Departamento: Planeamiento y Gestión Urbanística / Servicio de Planificación y Ordenación Urbanística
Expediente: Estudio de Detalle – PL2024/34
Solicitante: Pedro Podadera Sepúlveda
Representante: Antonio Rueda Sánchez
Situación: Cl Alonso de Cárdenas nº 5
Referencia Catastral: 0053210UF7605S0001OB
Junta Municipal del Distrito: nº 6 – Cruz de Humilladero
Asunto: Aprobación Inicial

En relación con el **Estudio de Detalle** que se encuentra en tramitación sobre la parcela sita en la calle **Alonso de Cárdenas nº 5** en el suelo urbano consolidado del distrito *Cruz de Humilladero*, se informa que:

Fig 3. Situación de la parcela sobre fragmento del Plano P.2.1. del PGOU Vigente de Calificación, Usos y Sistemas e Imagen de Detalle 3/7

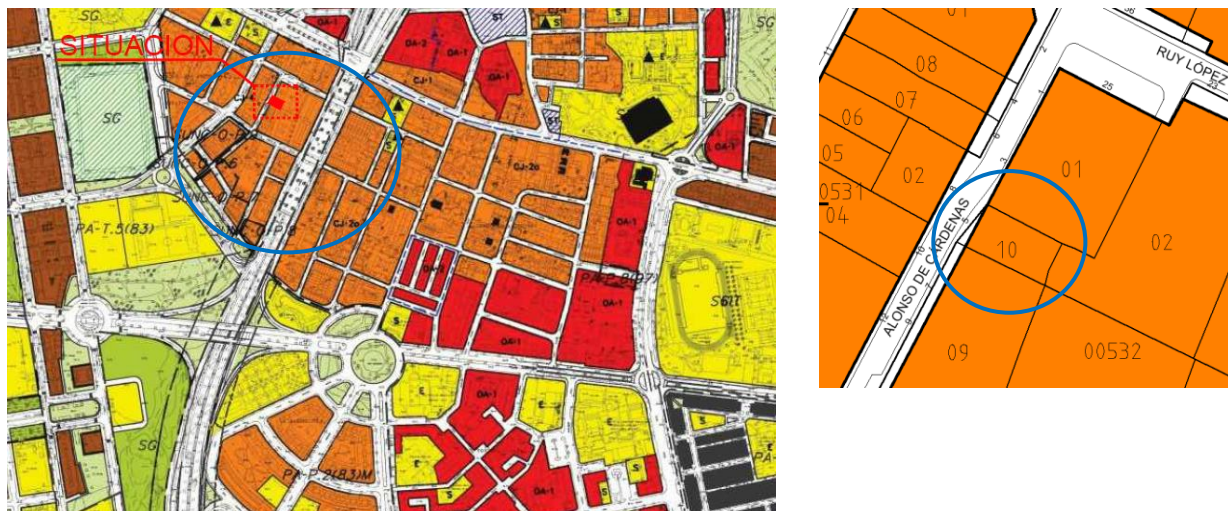
Plan General Vigente 2011 en su plano de calificación, el plano P.2.1 “Calificaciones, Usos y Sistemas”, califica la parcela como residencial con ordenanza CJ-4 siendo objeto de una ligera afección por alineaciones del PGOU (9.27 m² según el ED).

Fig 4. Área de Movimiento resultante de la ordenanza CJ-4

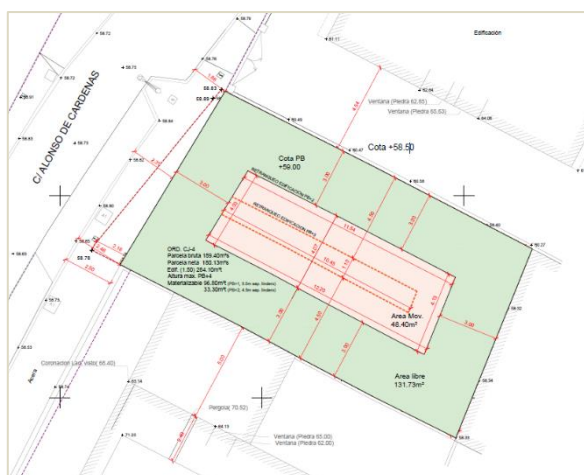
El documento del Estudio de Detalle justifica que la aplicación directa de la ordenanza CJ-4 (Plano P.9) sobre la parcela no permite materializar un programa de vivienda ni generar un edificio con una volumetría que sea edificable, dado que a partir de la planta PB+3 la crujía que resulta de la aplicación del artículo de la separación a linderos, se reduce a menos de un metro y medio (ver Fig.4 o plano 09).

Fig 5. Área de Movimiento Propuesta

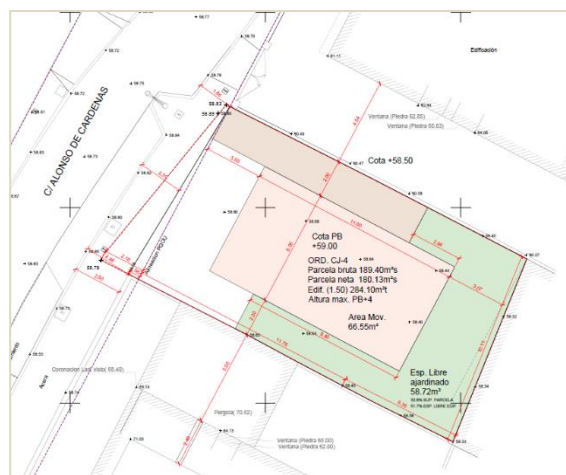
La nueva documentación subsanada del ED presenta una propuesta de edificación que reduce la separación a linderos para generar una volumetría adecuada que permita edificar viviendas, pero ajustada al entorno para no afectar a los colindantes (ver Fig.5). La nueva solución no se adosa en este caso a ninguno de los linderos de la parcela, dejando un espacio de 6,5 m. hasta la edificación en la linde norte y de 7 m. hasta la edificación de la linde sur, por lo que esta propuesta sí se entiende adecuada.
